Service Bulletin

Lave-vaisselle

MODELE : Chassis :Dolphin - Tous

SUJET : Kit service pour la boîte à produit 480131000162

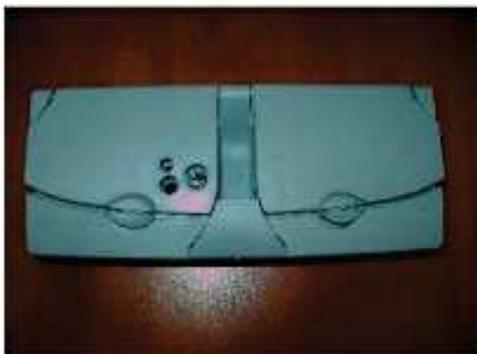
1) Remplacement de l'ancienne boîte à produit

La boîte à produit d'origine n'est plus service et est remplacée par un nouveau kit service **480131000162**

- Ancienne boîte à produit

- Le nouveau kit comprend :
- Une boîte à produits différente
- Un bras supérieur de lavage
- Un petit câblage.

1)

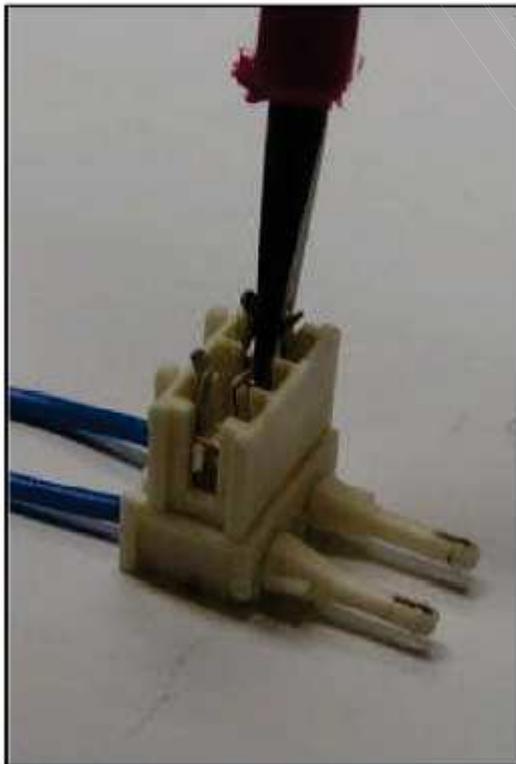
Dans le cas d'un appareil avec la platine de contrôle située en bas de l'appareil derrière la plinthe, il n'est pas nécessaire de remplacer le câblage . Par contre il faudra, couper le connecteur Rast 6.3 du câblage d'origine et le remplacer par le nouveau connecteur dans le kit. Pour ce faire, merci de suivre les 4 étapes suivantes :

3)

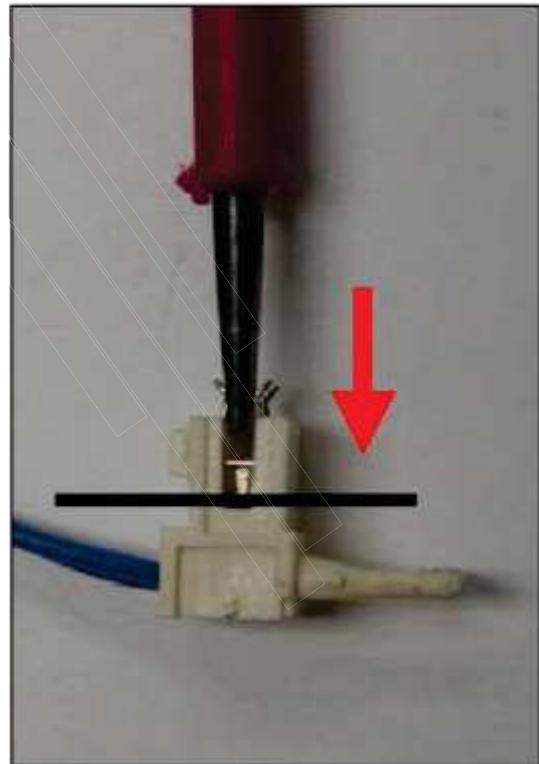
Insérer les 2 fils dans les trous prévus à cet effet jusqu'en butée

A l'aide un petit tournevis plat enfoncez les connexions métalliques pour que le contact s'effectue correctement.
